Reg. č.: vz-32/22

Vysvětlení zadávací dokumentace č. 1-8 k veřejné zakázce „III/6031 Senohraby, průtah – havárie opěrné zdi u č.p.39“

1a) KONSTRUKCE VOZOVKY

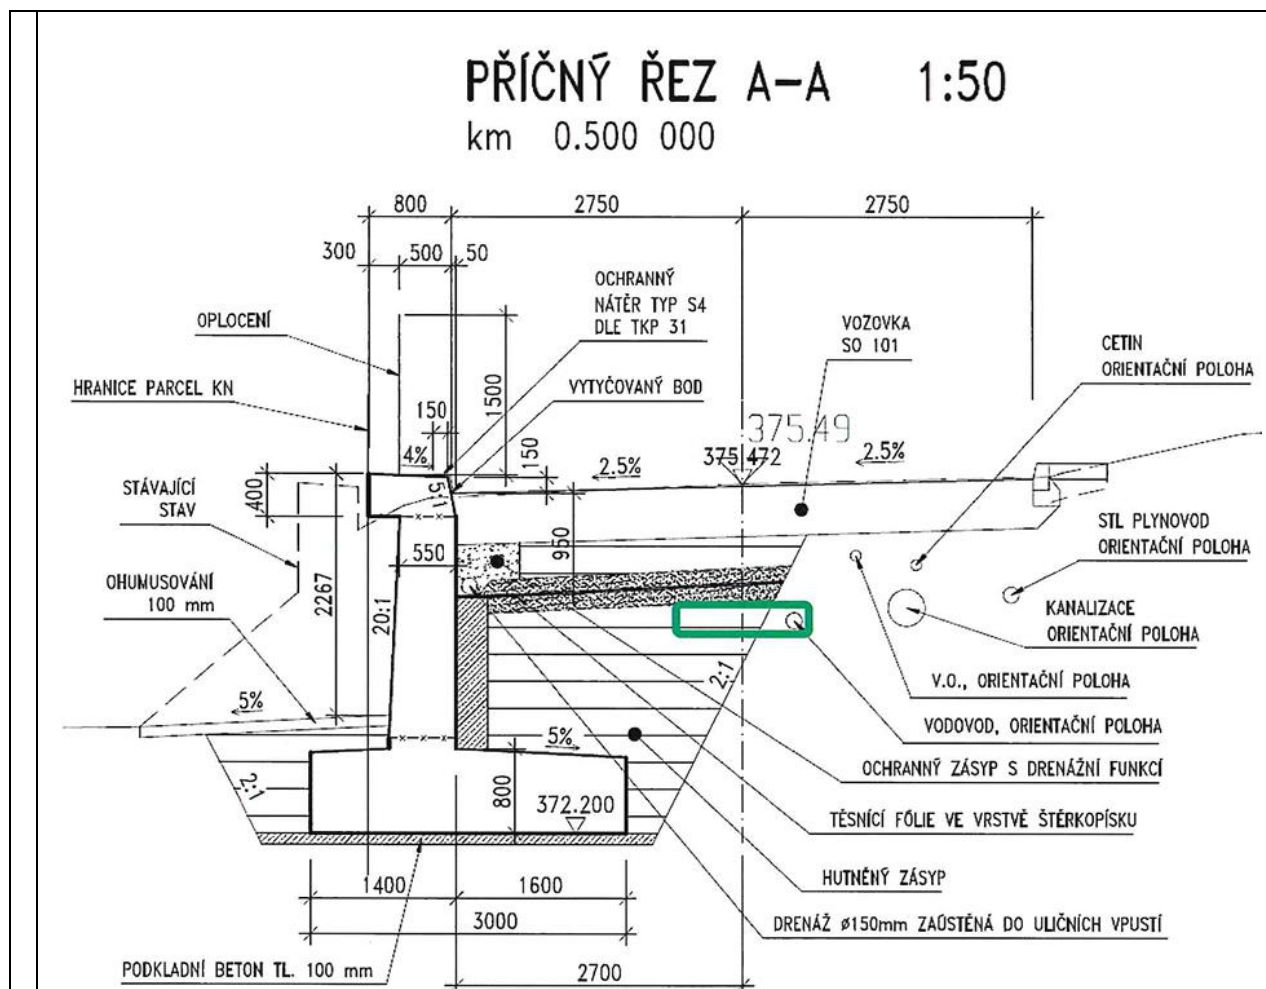
SO 101a U položek pro pokládku asfaltových vrstev neodpovídá specifikace směsi napříč výkazy výměr specifikaci ve vzorovém příčném řezu. Sjednotí zadavatel materiálové řešení AC?
